PROGRAMA DE LA RED VIAL CANTONAL II (PRVC-II)
CONTRATO DE PRÉSTAMO BID No. 4507/OC-CR

Aclaración N°1

PRVC-II-01-LPI-0-2018

**Obras de mejoramiento y rehabilitación en 14 caminos de la
Red Vial Cantonal**

**ANEXO
PROYECTO 10. DETALLE MURO DE RETENCIÓN EN GAVIONES.**

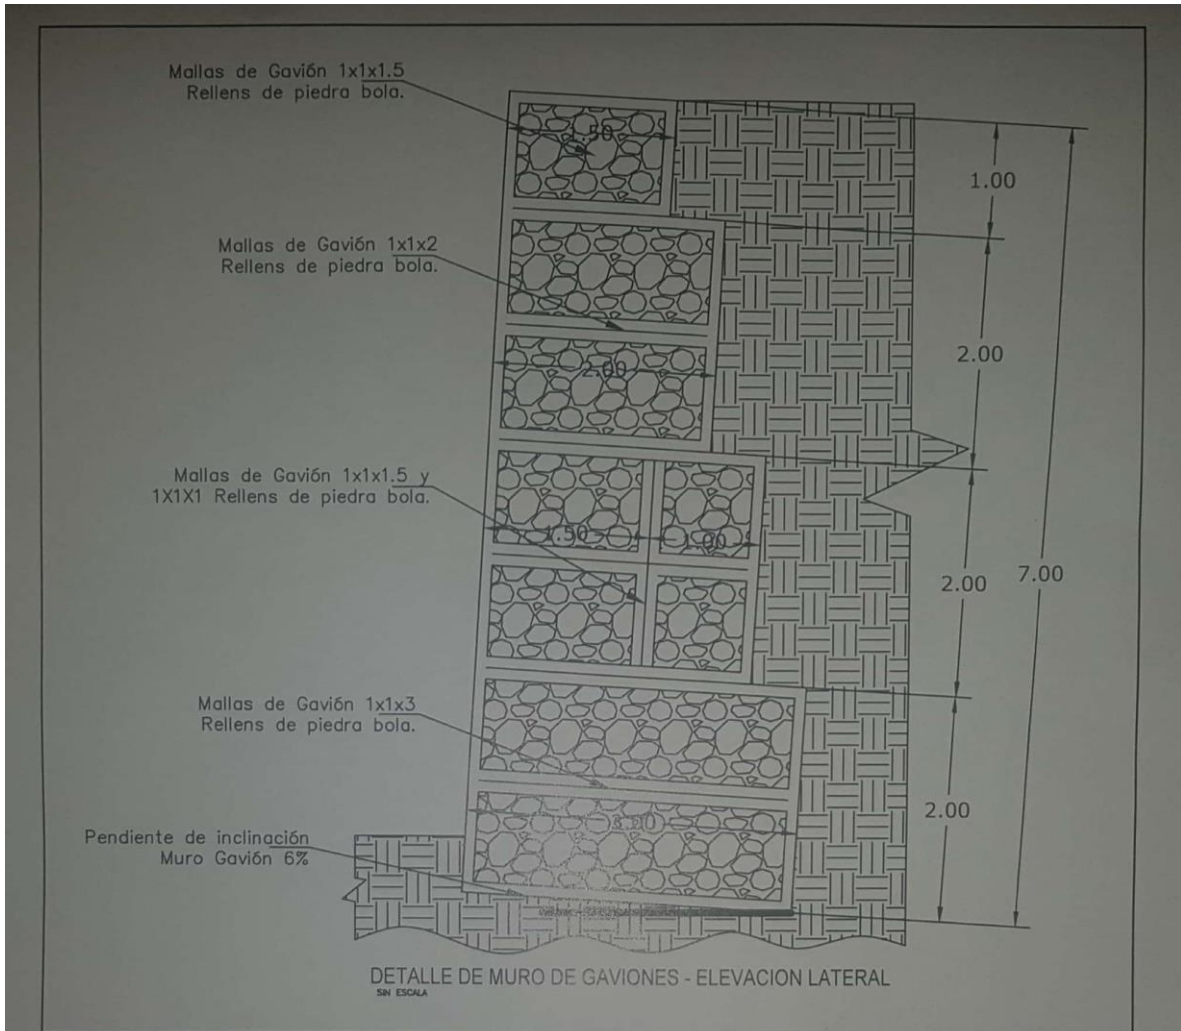
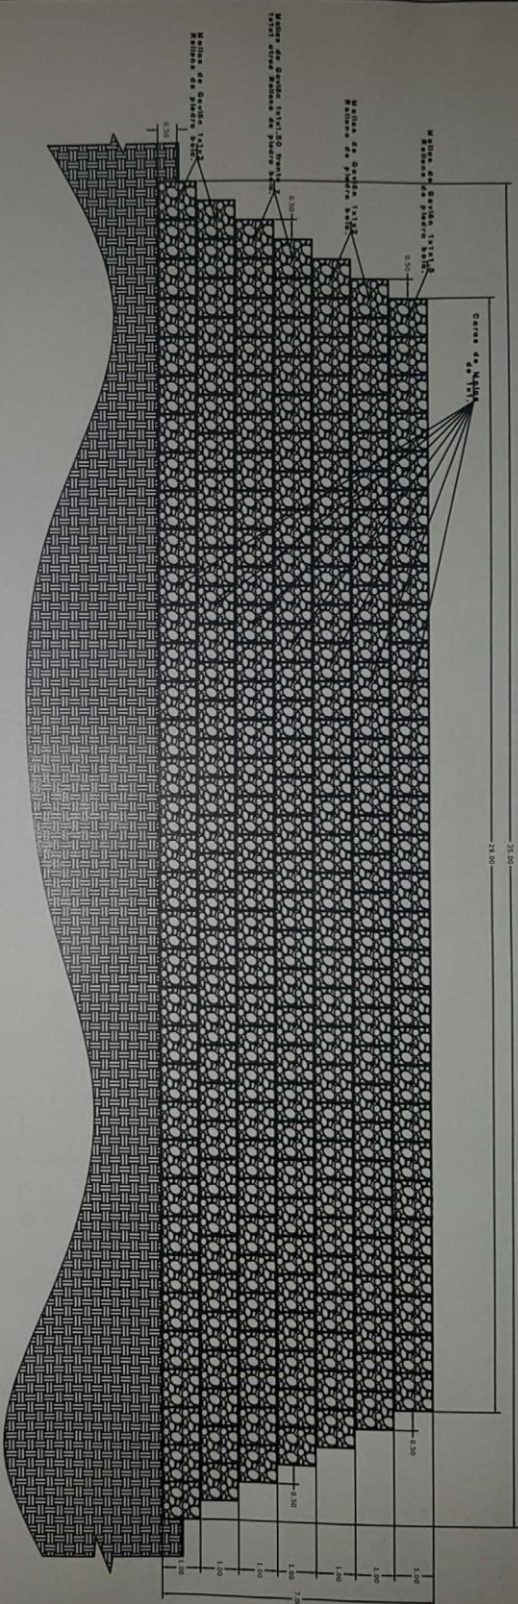
Para el proyecto #10, suministrar el detalle de muro de concreto reforzado de retención modular, esto con el fin de poder determinar la cantidad de m3 de concreto, los kg de acero

necesarios y cualquier otra actividad como excavaciones y rellenos que deban ser contemplados dentro de este renglón de pago.

Respecto a la consulta sobre proyecto 10. Se ha cambiado el muro en concreto por un muro en gaviones, por lo que el nuevo sumario de cantidades se sustituyó el ítem CR254.01 Muro de retención modular de concreto reforzado por el ítem CR.253.03 Gaviones, galvanizados o revestidos con aluminio. El detalle del muro se suministra anexo a esta respuesta.
